東海第二発電所 地下構造評価の審査状況について

平成28年5月26日
日本原子力発電株式会社

2. 審査会合における主なコメント

1. 2 敷地周辺の地盤構造(2)

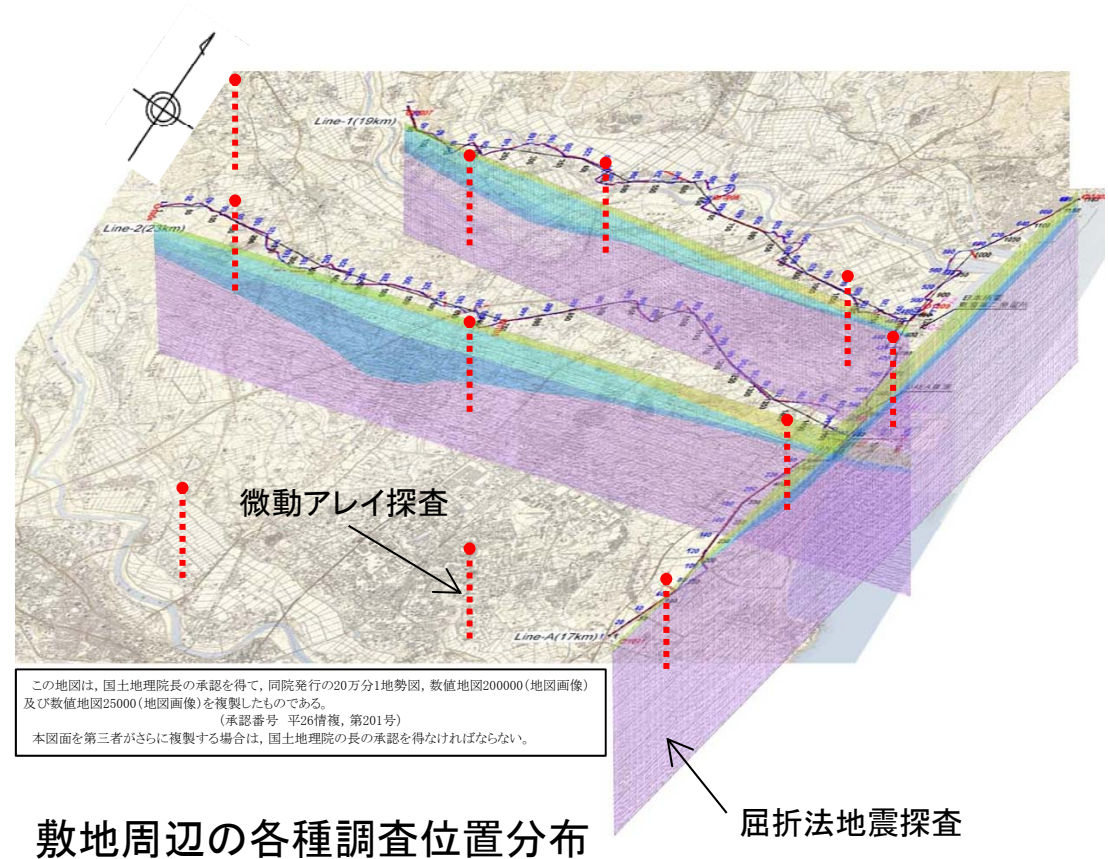
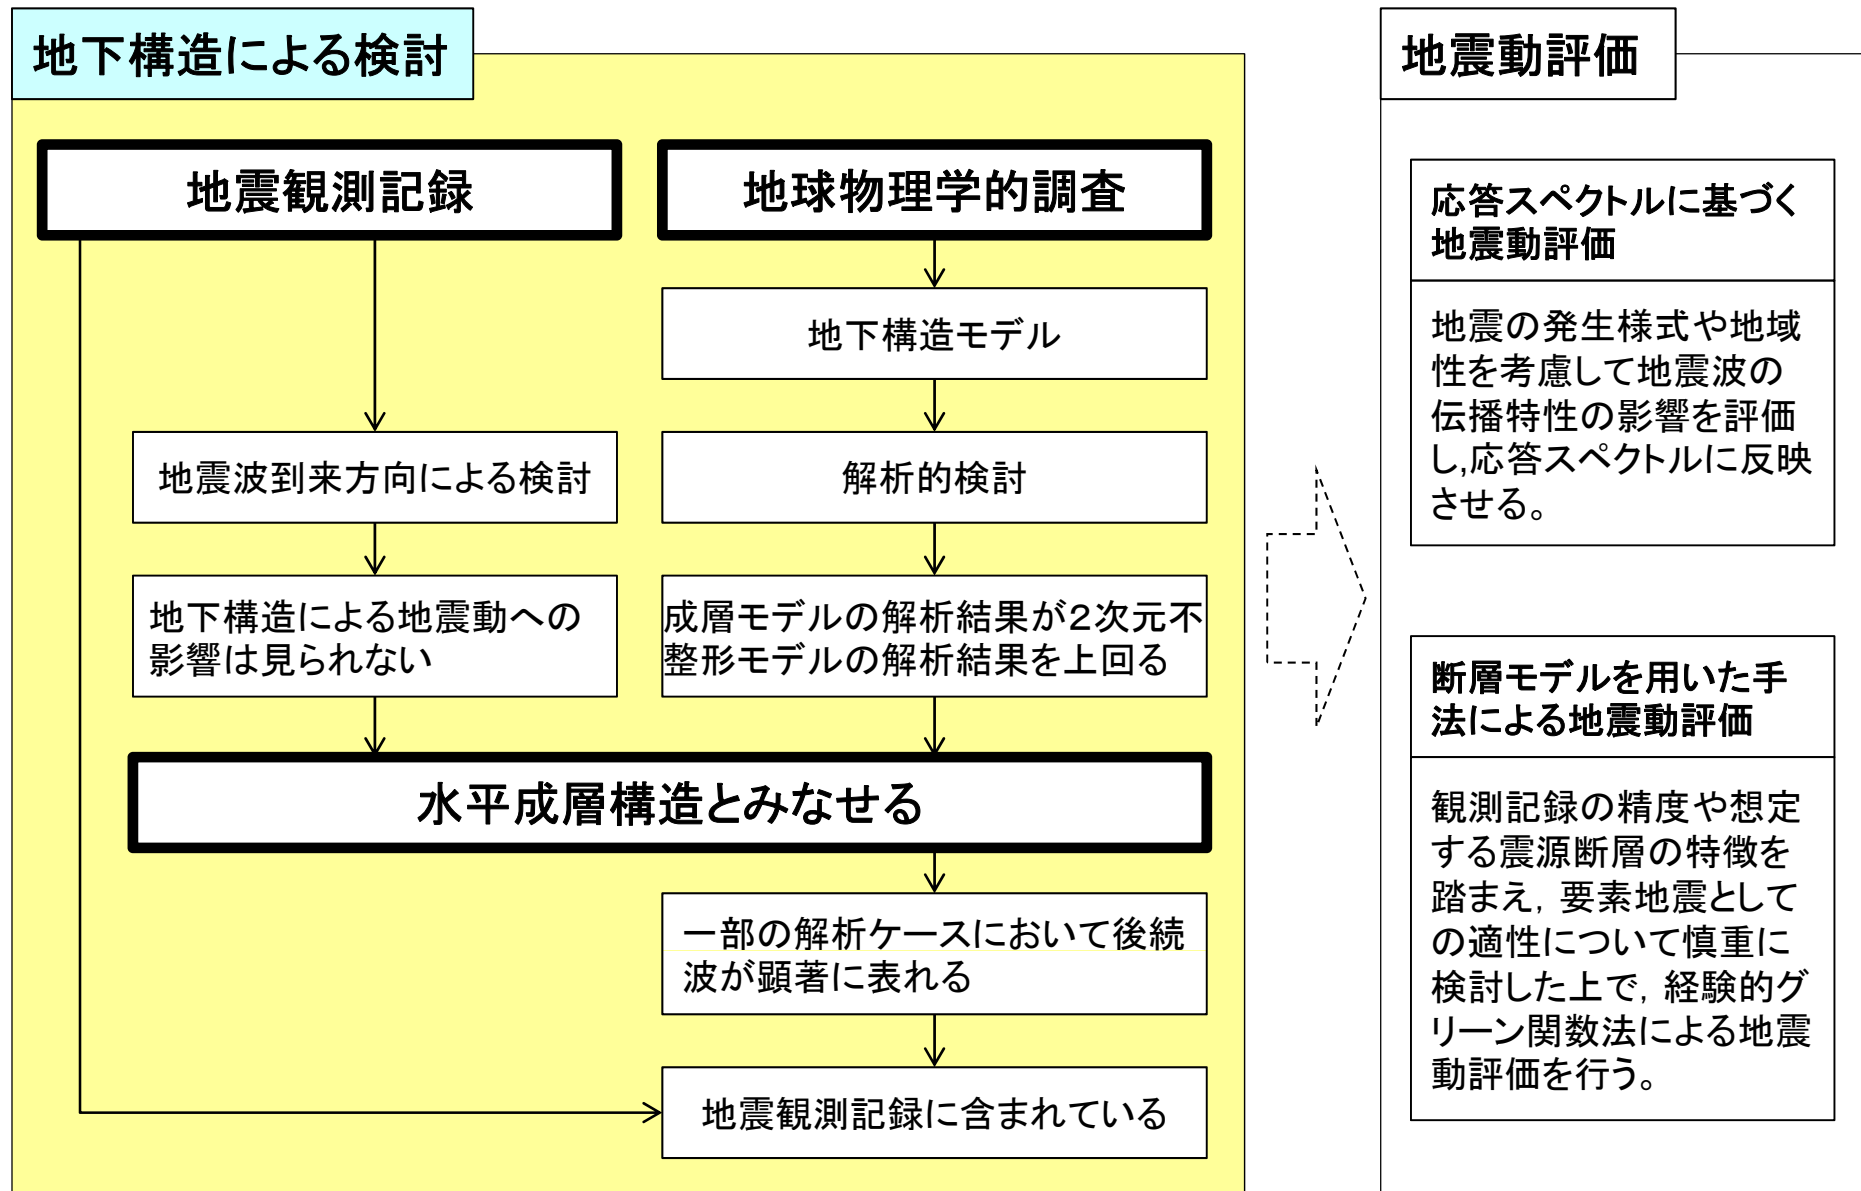
No.	回答日付	回答回次	コメント内容	検討内容・結果	反映事項
1	平成28年 3月10日	第338回 審査会合	解析的検討において、二次元FEMモデルの要素サイズを細かくするとともに、表層の影響も含めて敷地内の地下構造が水平成層とみなせることを説明すること。	敷地の詳細な地盤モデルを用いて、解放基盤表面における地震動に大きな差異がないことを確認するとともに、発電所直下の地下構造は、水平成層構造とみなすことができることを確認した。	なし
2	平成27年 11月6日	第291回 審査会合	発電所直下の地盤モデルについて説明すること。	2次元不整形モデルにおける発電所直下の地盤モデル(S波速度、密度、層厚)を資料中に明記した。	なし
3	平成27年 11月6日	第291回 審査会合	吉田ほか(2005)を参考に、浅部の地盤構造による解放基盤表面での地震動への影響について検討すること。	G.L.-1000mから建屋基礎底面深さに相当するG.L.-25mまでを一体解析する「全体モデル」と、「全体モデル」の解放基盤表面に相当する深さで分割した「分割モデル」による地震動への影響は少ないことを確認した。	なし
4	平成28年 3月10日	第338回 審査会合	屈折法地震探査による速度構造と重力異常の関係性について説明すること。	屈折法地震探査による速度構造を基にした密度構造により重力異常分布を求め、測定による重力異常分布と比較し、相違ないことを確認した。	なし
